**AVIS RELATIF À LA PROTECTION
CONTRE LES EVENTUELS EFFETS NOCIFS ET NUISANCES
PROVOQUÉS PAR LES RAYONNEMENTS NON IONISANTS
GÉNÉRÉS PAR DES ANTENNES ÉMETTRICES STATIONNAIRES**

Commune : COLFONTAINE - Exploitant : ORANGE

Référence exploitant : 194C1_7 / 30540C1_7 / 40540C1_7 / 50540C1_7

Rapport n° 4561 / 2023

Figure 1 : Vue en plan des lieux de séjour et des points de contrôle

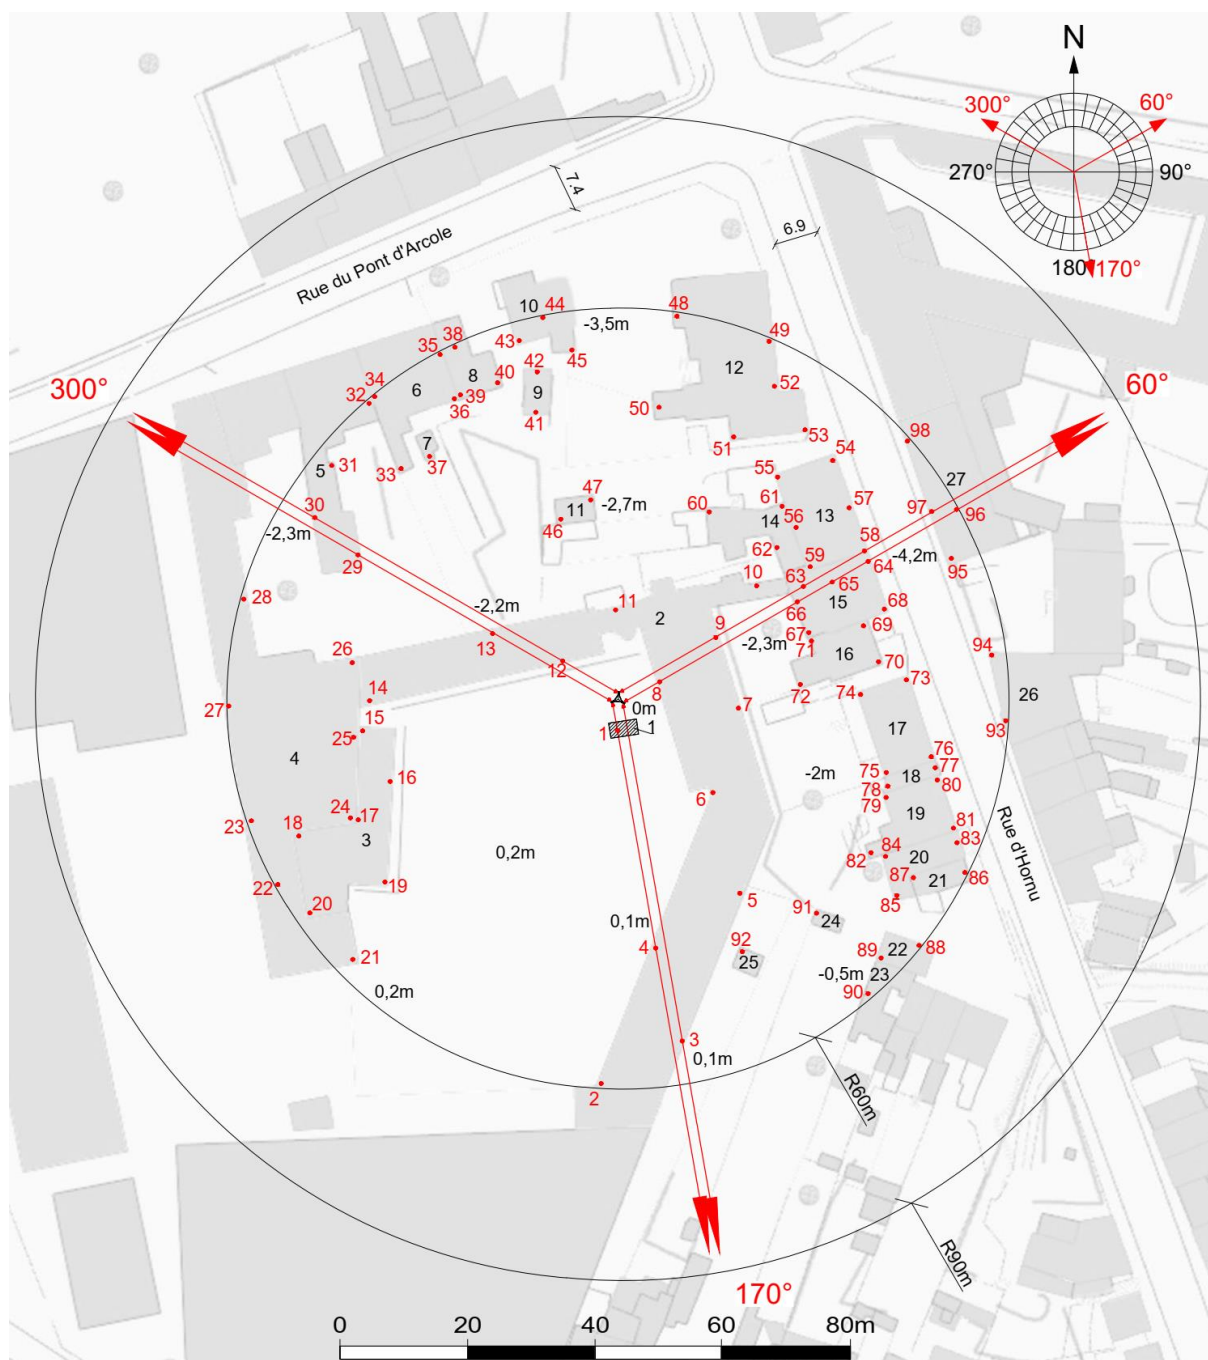
- le numéro du point de contrôle repris sur un des plans de la figure 1;
- le numéro du LS dans lequel se trouve le point de contrôle de la 1^{ère} colonne ;
- l'atténuation d'obstacle prise en compte pour le calcul de l'indice d'exposition dans le LS ;
- le résultat du calcul de l'indice d'exposition.

N° point de contrôle	LS	Atténuation (dB)	Indice d'exposition relatif à la limite par installation IE_i
9	LS2	3,0	0,028
3	LS2	3,0	0,021
58	LS13	3,0	0,020
33	LS6	3,0	0,020
13	LS2	3,0	0,020
57	LS13	3,0	0,020
97	LS27	3,0	0,019
95	LS27	3,0	0,019
54	LS13	3,0	0,019
30	LS5	3,0	0,019
64	LS15	3,0	0,019
96	LS27	3,0	0,018
66	LS15	3,0	0,018
31	LS5	3,0	0,017
59	LS13	3,0	0,017
4	LS2	3,0	0,017
68	LS15	3,0	0,017
26	LS4	3,0	0,016
98	LS27	3,0	0,016
92	LS25	3,0	0,016
29	LS5	3,0	0,016
56	LS13	3,0	0,016
28	LS4	3,0	0,016
2	LS2	3,0	0,016
65	LS15	3,0	0,016
12	LS2	3,0	0,016
67	LS15	3,0	0,015
10	LS2	3,0	0,015
55	LS13	3,0	0,014
63	LS14	3,0	0,014
53	LS12	3,0	0,014
32	LS5	3,0	0,013
94	LS26	3,0	0,013
5	LS2	3,0	0,013
34	LS6	3,0	0,013

En ce qui concerne les antennes de l'installation mentionnées dans le tableau 1, la distance maximale à laquelle la limite pourrait être atteinte, à l'extérieur, est égale à 79,5 m. S'il n'y a pas de LS à une distance inférieure, les antennes respectent forcément la limite d'immission.

Dans le cas des LS situés à l'intérieur des bâtiments, une atténuation d'obstacle est prise en compte et il en résulte que la distance maximale à laquelle la limite pourrait être atteinte se réduit à 56,3 m.

Figure 2 : Vue en plan des installations d'antennes dans un rayon de 300 mètres autour de l'installation faisant l'objet de la demande d'avis

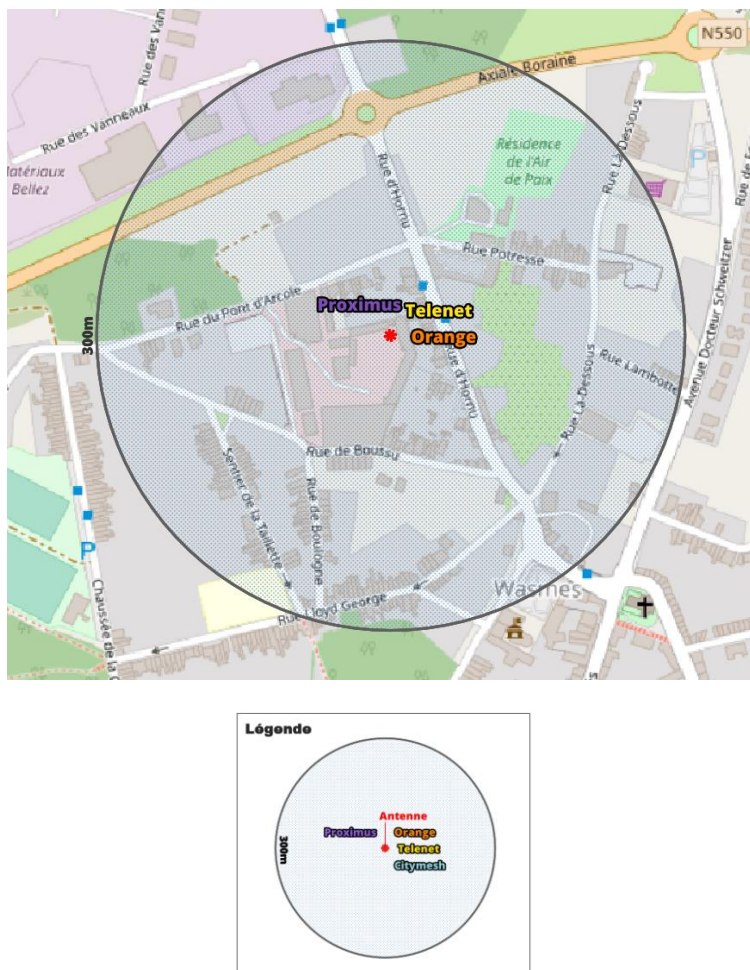
Le plan en projection verticale de la figure 2 indique la localisation des antennes actives éventuelles visées par le décret et situées dans un rayon de 300 mètres autour de l'installation référencée dans le paragraphe 2. Les données de localisation de ces antennes et les avis correspondant sont accessibles via le cadastre en ligne des antennes émettrices stationnaires⁶.

Compte tenu du nombre d'installations localisées dans la figure 2, il apparaît que l'intensité du rayonnement électromagnétique généré, dans les lieux de séjour situés à proximité de l'installation référencée dans le paragraphe 2, par l'ensemble des antennes émettrices stationnaires de l'ensemble des exploitants du même site d'antennes émettrices stationnaires respecte la limite fixée à l'article 4, § 2 du décret.
